con la presente si inviano le Osservazioni contro il Progetto di un impianto eolico codice procedura ID\_VIP/ID\_MATTIM: 1269 denominato

"Pitigliano" ubicato nei comuni di Pitigliano (GR) e Sorano (GR) costituito da 20 (venti) aerogeneratori di potenza nominale 7,0 MW per un totale

**ID: Codice procedura (ID\_VIP/ID\_MATM): 12691**

# ALLEGATO 1 alle OSSERVAZIONI all'IMPIANTO EOLICO INDUSTRIALE denominato “ PITIGLIANO”

**IMMAGINE n. 2** Impianto eolico industriale “Pitigliano” e distanze aerogeneratori dai Vincoli della Conca del Lago di Mezzano...

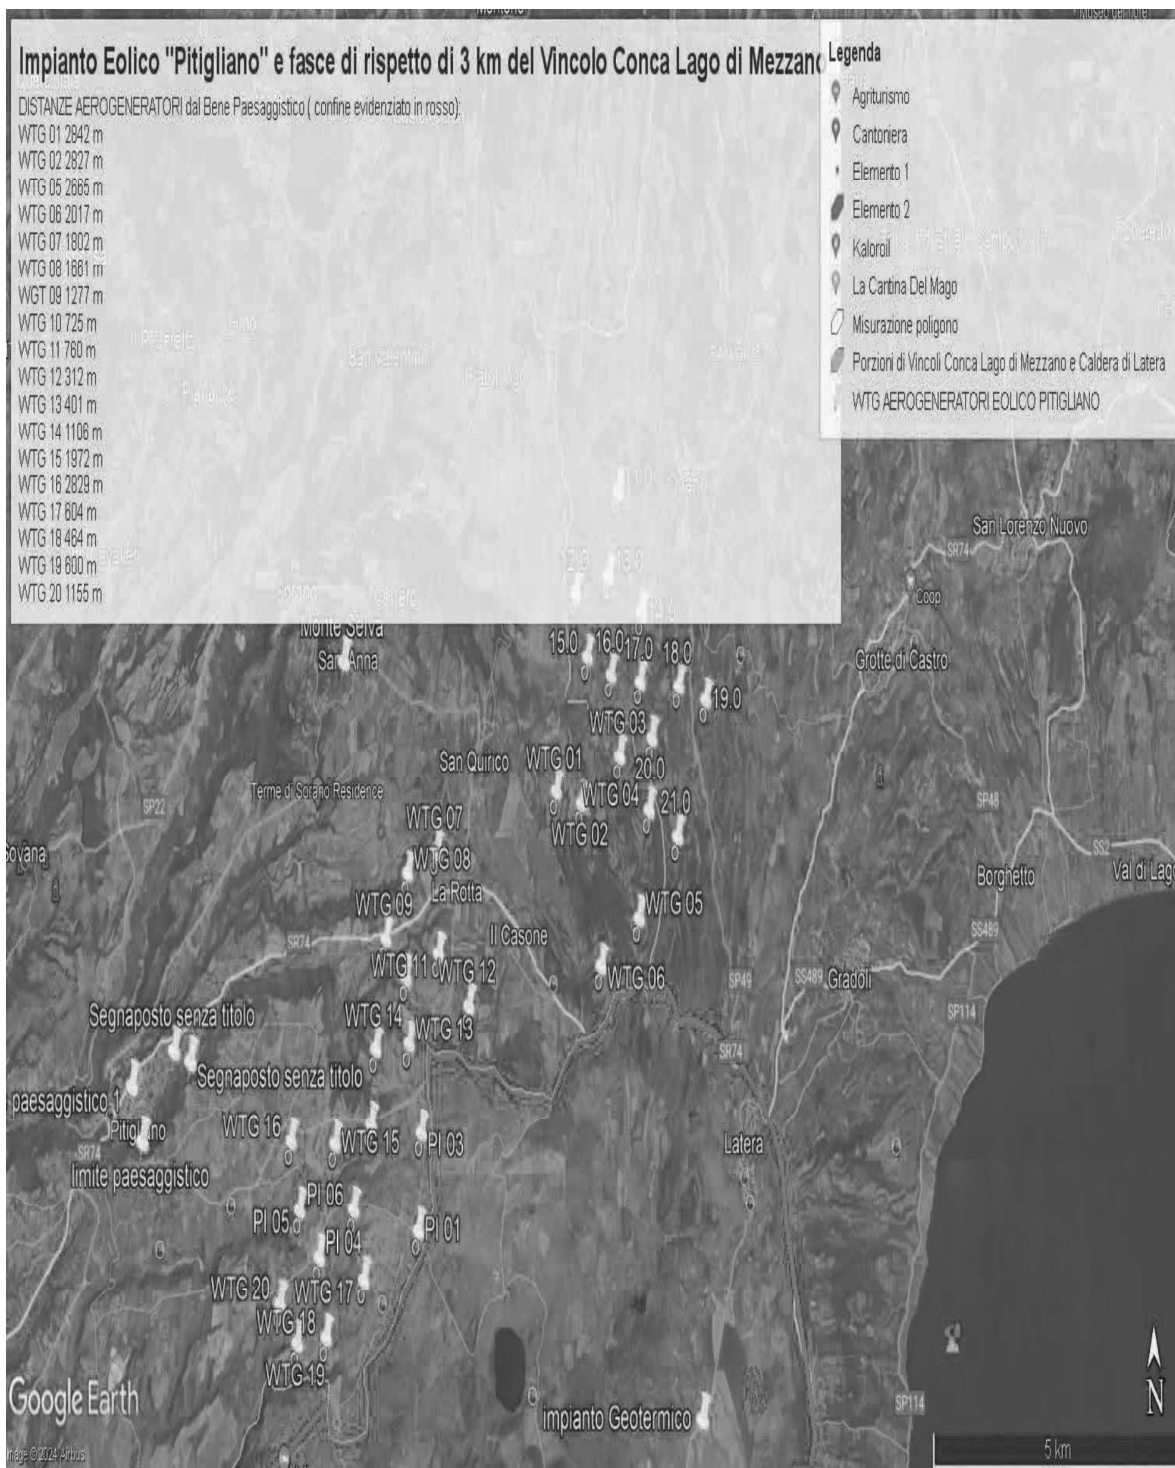
Al contrario si evidenzia che l'impianto eolico industriale citato non solo ricadrebbe con tutti e 20 gli aerogeneratori all'interno delle fasce di rispetto di 3 km di due vincoli paesaggistici di notevole interesse pubblico esistenti nella Regione Lazio e con una parte di essi nel vincolo paesaggistico del Centro abitato di Sorano ( GR) quindi in aree non idonee all'installazione di impianti di energia rinnovabile. Addirittura, alcuni aerogeneratori sarebbero ubicati a poche centinaia di metri dai perimetri dei due vincoli paesaggistici laziali ex art 136 del CBC.

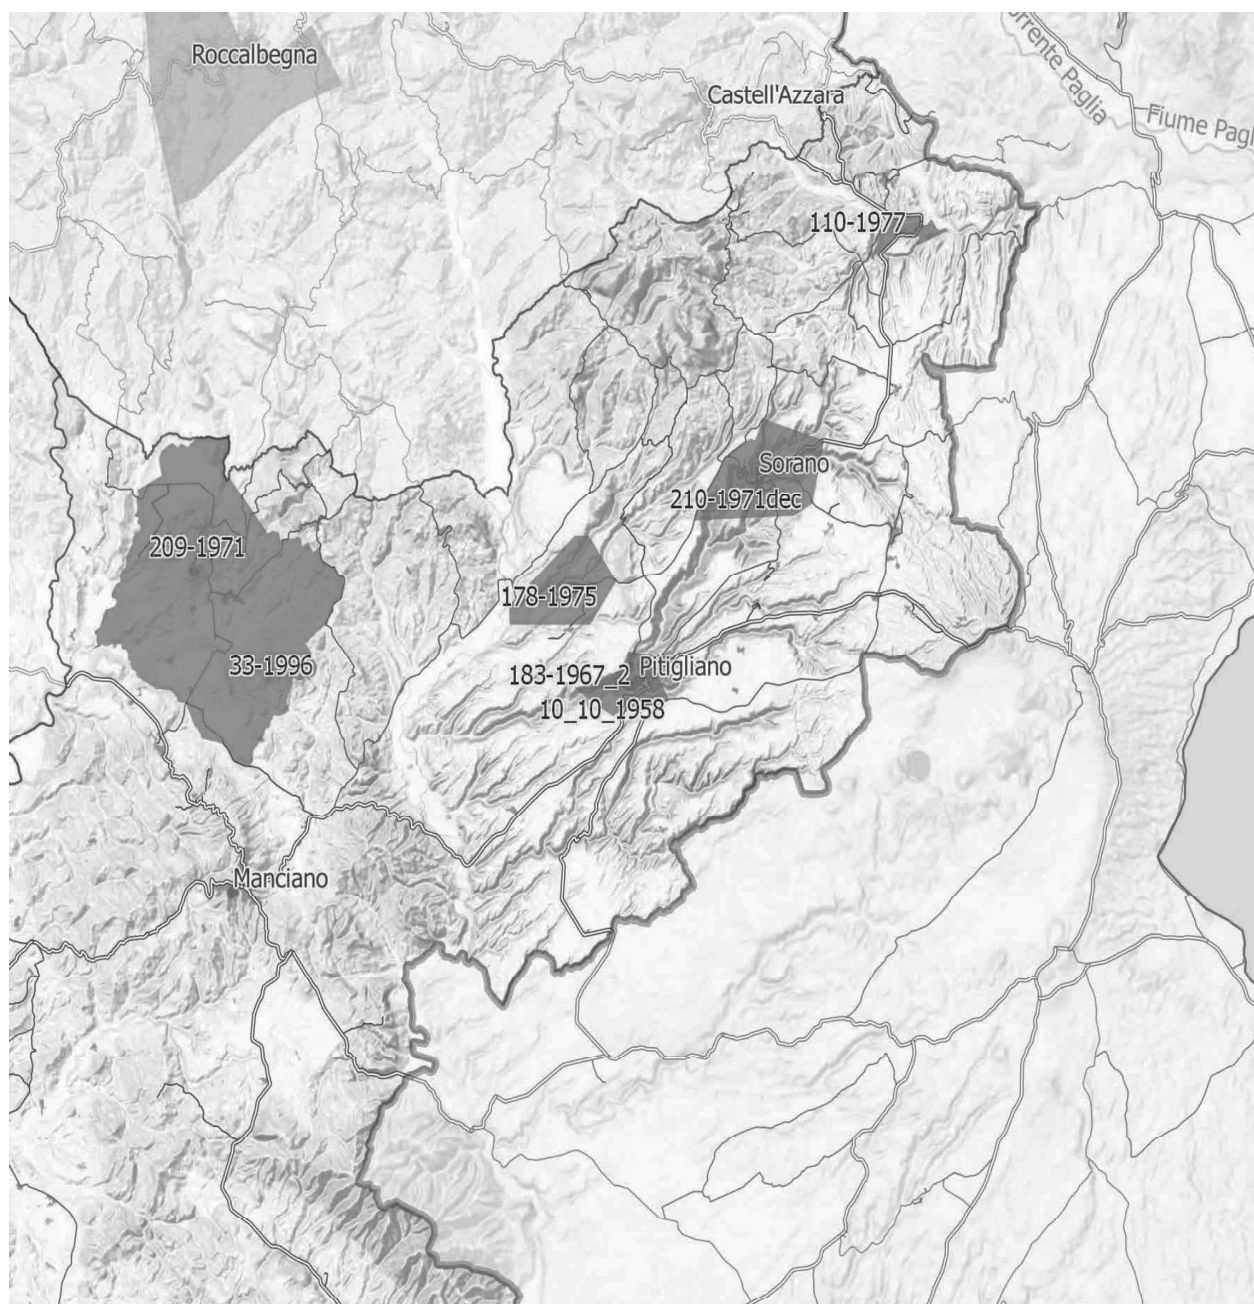
**IMMAGINE n. 4** Si evidenzia che i tre aerogeneratori WTG 07, WTG 08 e WTG 09 impattano con il vincolo paesaggistico di notevole interesse pubblico del Centro Storico di Sorano. Il WTG 07 si troverebbe a 2828 m, WTG 08 2504 e WTG 09 2990. Il cavidotto dell'impianto invece impatta in buona parte del Vincolo paesaggistico ex art. 136 del CBC del Centro Storico di Pitigliano.

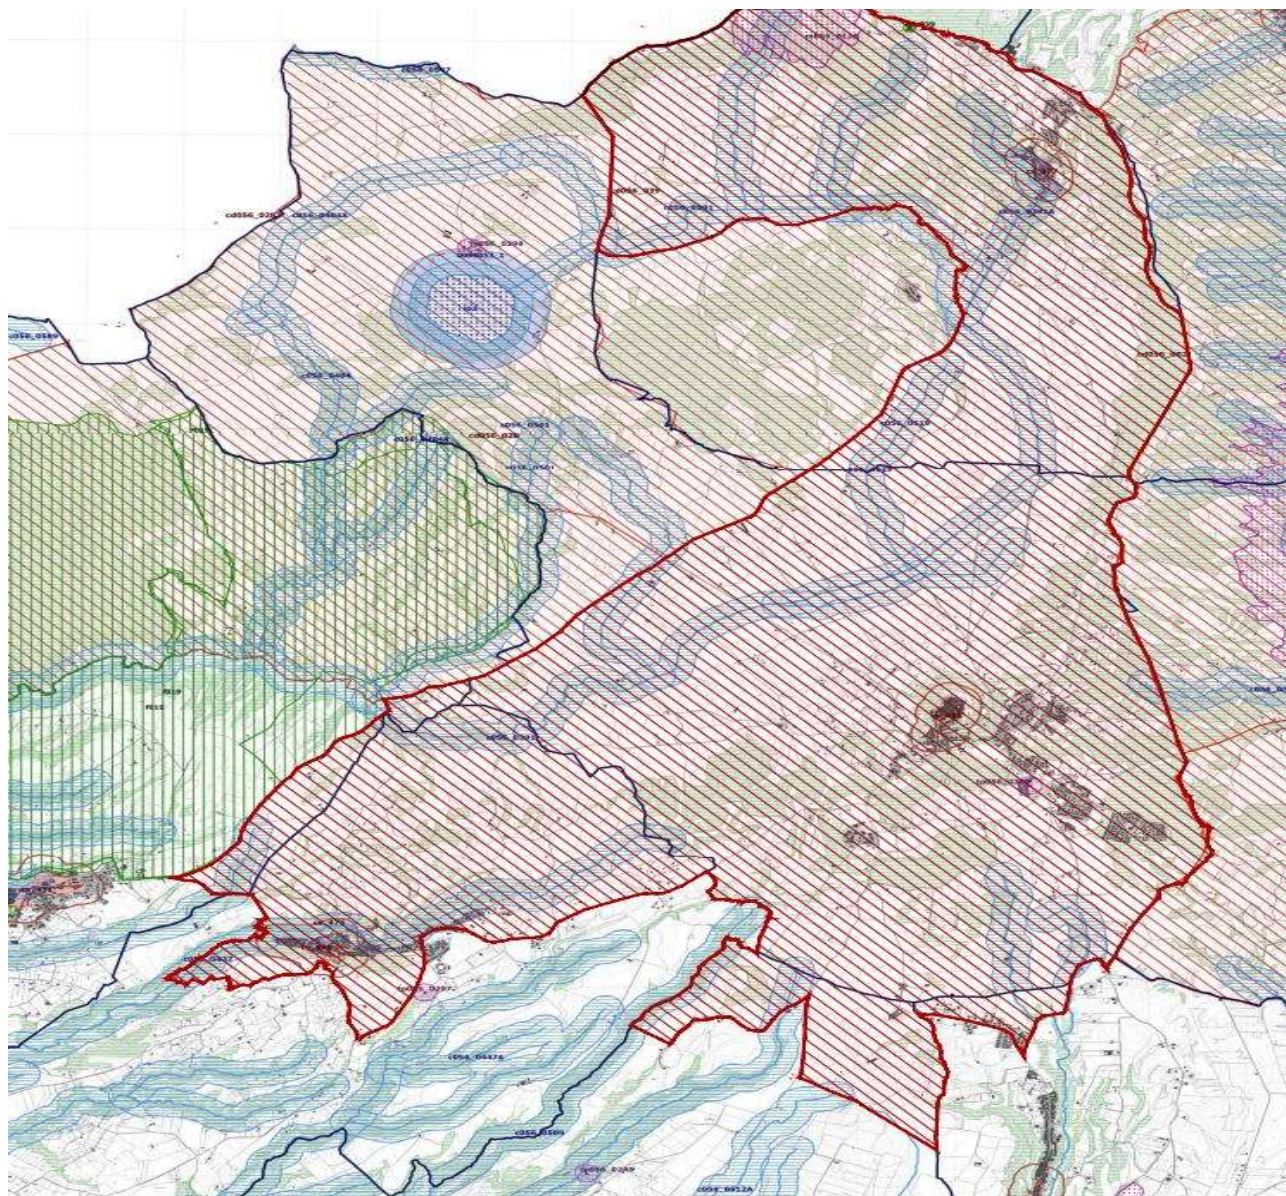
Come è illustrato nell'immagine si ribadisce che l'impianto industriale "Pitigliano" ricade completamente all'interno delle fasce di rispetto dei due vincoli di notevole

interesse pubblico e lambisce quelle di un terzo vincolo e quindi come affermato dal Consiglio di Stato nelle sentenze citate, l'impianto è insediato in area non idonea ai sensi dell'art. 20 comma 8 lettera c quater del D.Lgs. n. 199/2021 e ss.mm.ii al contrario di quanto sostiene la proponente.
